PRŮVODNÍ ZPRÁVA K ZAJIŠTĚNÍ HAVARIJNÍHO STAVU KLENBY NAD BAROKNÍMI VARHANAMI V KOSTELU SV. JAKUBA V KUTNÉ HOŘE.

Slouží jako podklad k žádosti o změnu závazného stanoviska.

Umístění klenby (výťah z PD)

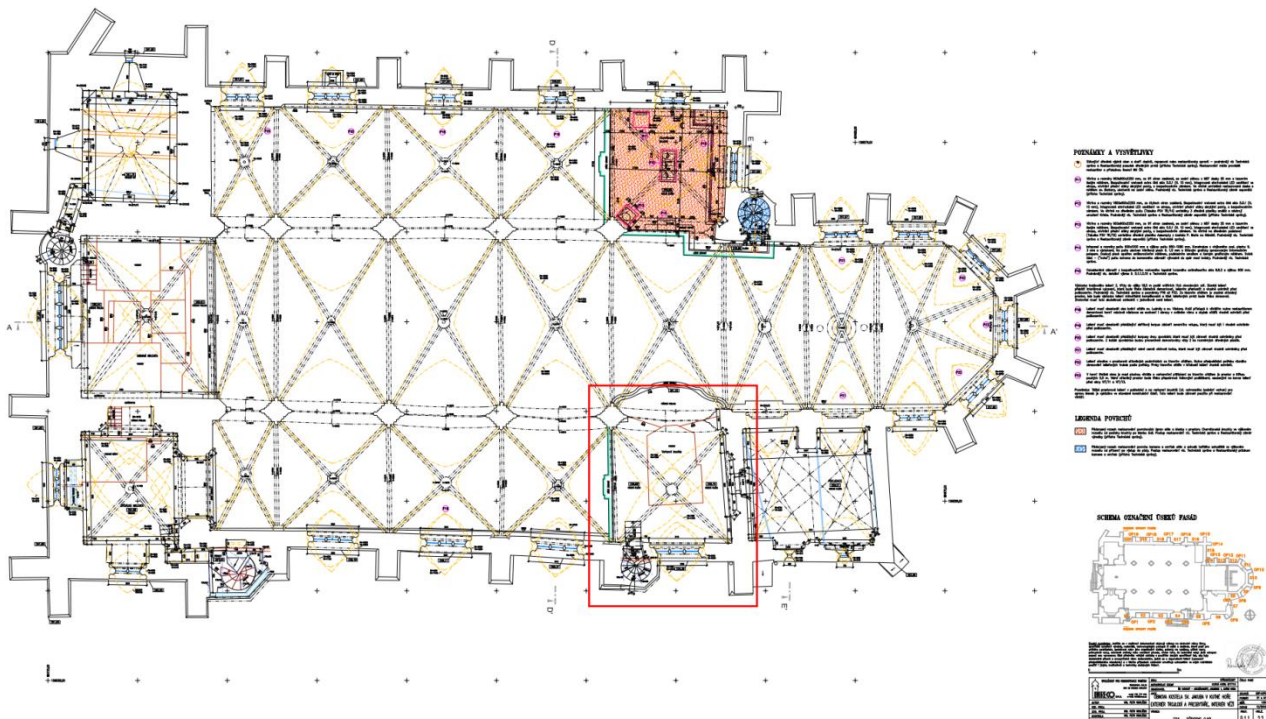
Po montáži lešení nad varhanami ve varhaní kruchtě (jižní loď) byla v rámci KD dne 31.7.2020 provedena prohlídka pokleslých klenebních žeber včetně prasklin v klenbách. Byl upřesněn rozsah poškození kleneb za účasti zástupců investora, projektanta, statika a památkové péče. S ohledem na zjištěný stav bylo tedy rozhodnuto o nutnosti částečného snesení kleneb a následné přizvednutí pokleslých žeber. Statik AD vypracoval zprávu k projektu PM-07 (viz příloha č. 1) o snesení uvolněných kleneb nad varhaní kruchtou a dále návrh rozepření (zajištění stability) sousedních kleneb. Zhotovitel předložil technologický postup pro snesení stávající klenby a následné provedení klenby nové (viz příloha č.2). Restaurátor kamene dále zpracoval podrobný restaurátorský záměr pro restaurování kamenných ramenátů klenby (viz příloha č.3). Před samotným snesením klenby bylo rozhodnuto o provedení průzkumu v nátěrové stratigrafii (viz příloha č.4). Rozsah zásahu do předmětné klenby je tak oproti předpokladu výrazně náročnější, než bylo uvažováno v projektu.
